**国立研究開発法人日本原子力研究開発機構大洗研究所  
廃棄物管理事業変更許可申請書  
に関する審査の結果の案の取りまとめ  
— 竜巻対策の変更及び液体廃棄物処理施設の一部使用停止 —**

令和5年3月15日  
原子力規制庁

国立研究開発法人日本原子力研究開発機構大  
洗研究所廃棄物管理事業変更許可申請書に関  
する審査書

## ② 有機廃液一時格納庫の使用の停止、 $\beta$ ・ $\gamma$ 固体処理棟Ⅲの有機溶媒貯槽を新たに液体廃棄物の受入れ施設に変更

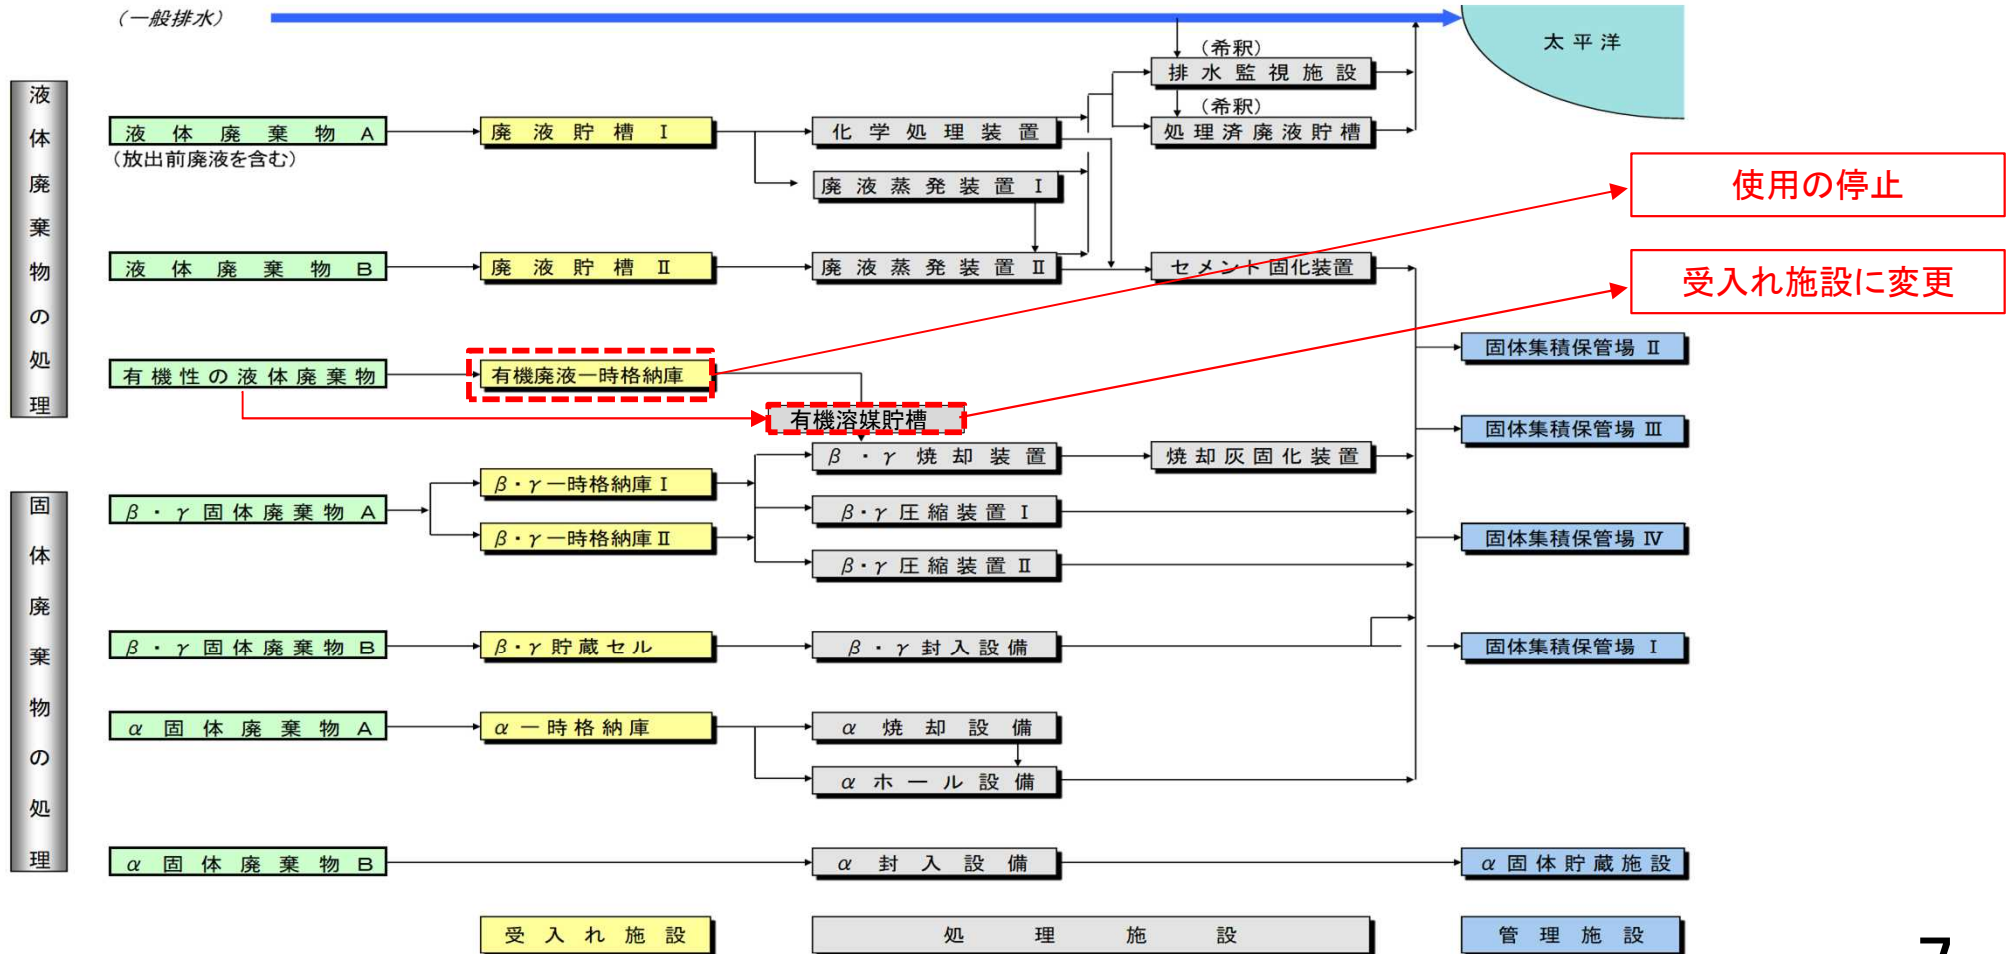
有機性の液体廃棄物(有機廃液)は、有機廃液一時格納庫にて受入れ及び一時保管した後、 $\beta$ ・ $\gamma$ 固体処理棟Ⅲの有機溶媒貯槽に移送し、 $\beta$ ・ $\gamma$ 焼却装置にて焼却処理する。

有機廃液の取扱頻度を減じて漏えいリスクを低減するために、**有機廃液一時格納庫の使用を停止し**、有機廃液を直接、 $\beta$ ・ $\gamma$ 固体処理棟Ⅲの**有機溶媒貯槽で受け入れるため**、同貯槽を液体廃棄物の受入れ施設に変更する。

規制委員会は、有機溶媒貯槽について、液体廃棄物の漏えいを防止する設計であること、漏えい検出器を設置し、液体廃棄物の漏えいを早期に検出する設計であること、当該貯槽の周囲に堰を設置し、堰の床面及び壁面は、液体廃棄物が漏えいし難い材料を使用することにより漏えいの拡大を防止する設計であることを確認した。

### ③ 廃液処理棟の化学処理装置等の使用の停止

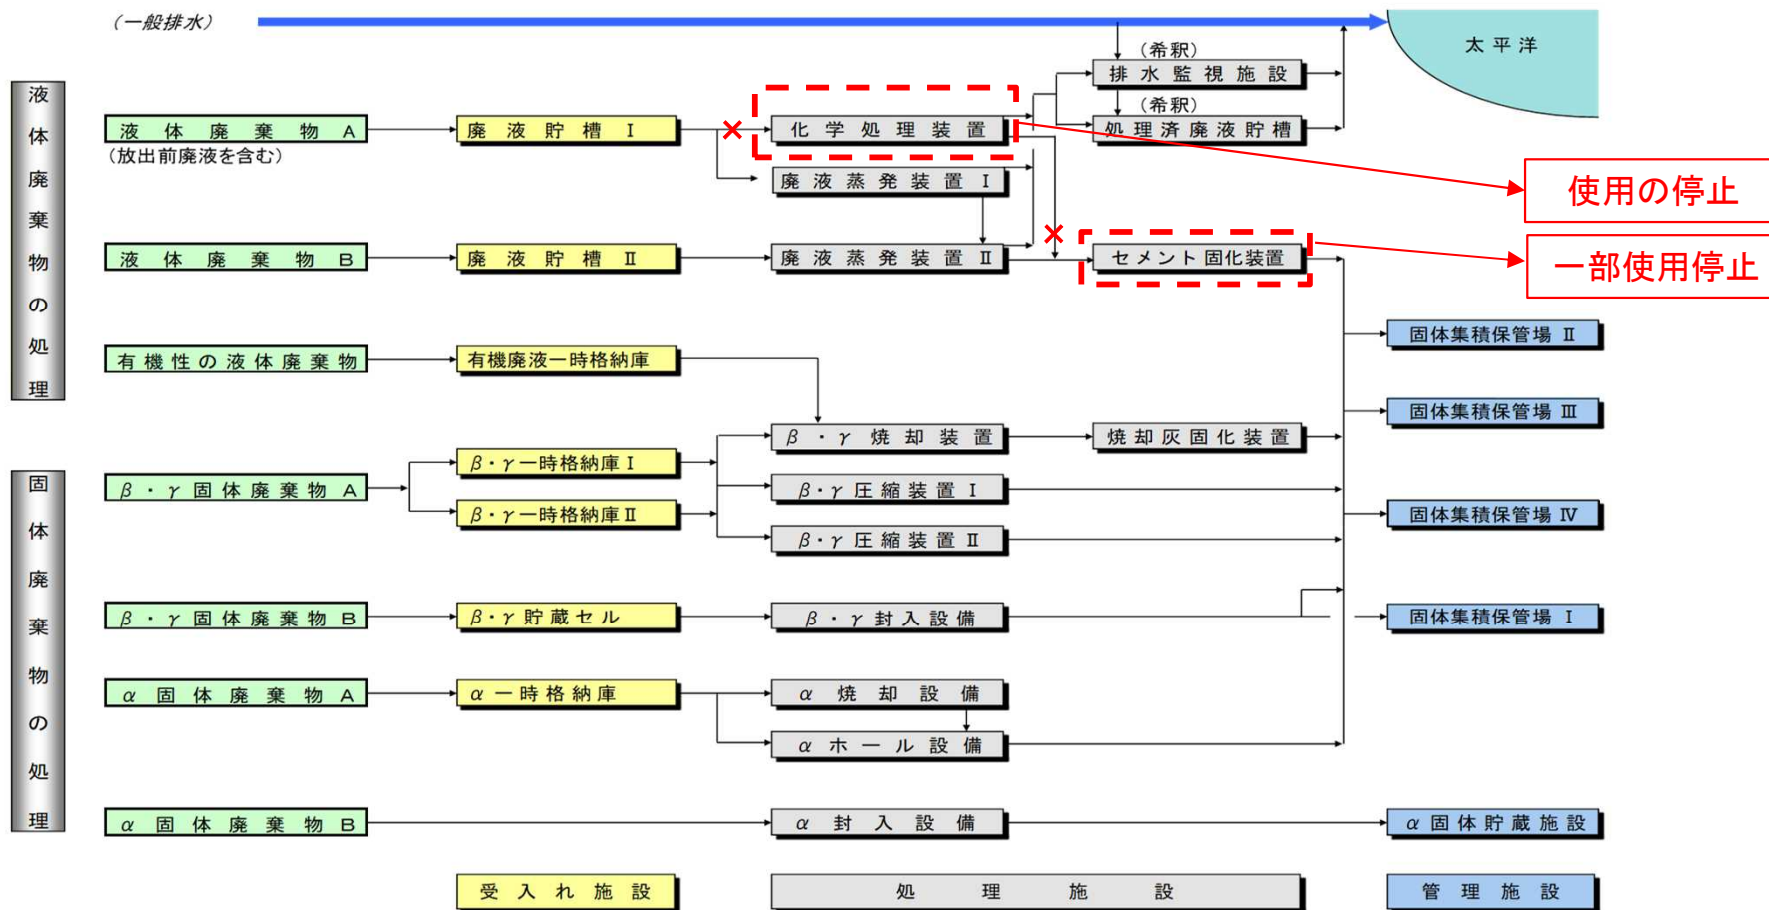
廃液処理棟の化学処理装置は、液体廃棄物A(材料試験炉(JMTR)の一次冷却水、実験系廃液等)のうち、主にJMTRから発生する一次冷却水を処理する。

JMTRの廃止措置への移行に伴い、JMTRからの一次冷却水液体廃棄物の発生量が減少することから、**廃液処理棟の化学処理装置及びセメント固化装置の一部(凍結再融解槽及びスラッジ槽)の使用を停止**し、液体廃棄物Aのすべてを廃液蒸発装置Iで処理する。

規制委員会は、液体廃棄物の処理設備のうち廃液処理棟の化学処理装置、セメント固化装置のスラッジ槽及び廃液貯留施設Ⅰについて、既許可の液体廃棄物の漏えいを防止する設計に加えて、配管のフランジ部を閉止することにより、放射性物質の漏えいを防止する設計であることを確認した。

規制委員会は、既許可の廃液蒸発装置Ⅰ、当該装置に続く廃液蒸発装置Ⅱ及びセメント固化装置について、本申請により使用を停止する化学処理装置及びセメント固化装置の一部（凍結再融解槽及びスラッジ槽）において処理していた液体廃棄物の発生実績及び今後の発生見込みを踏まえても、当該液体廃棄物を処理するために必要な能力を有することを確認したことから、第13条における要求事項に適合するものと判断した。
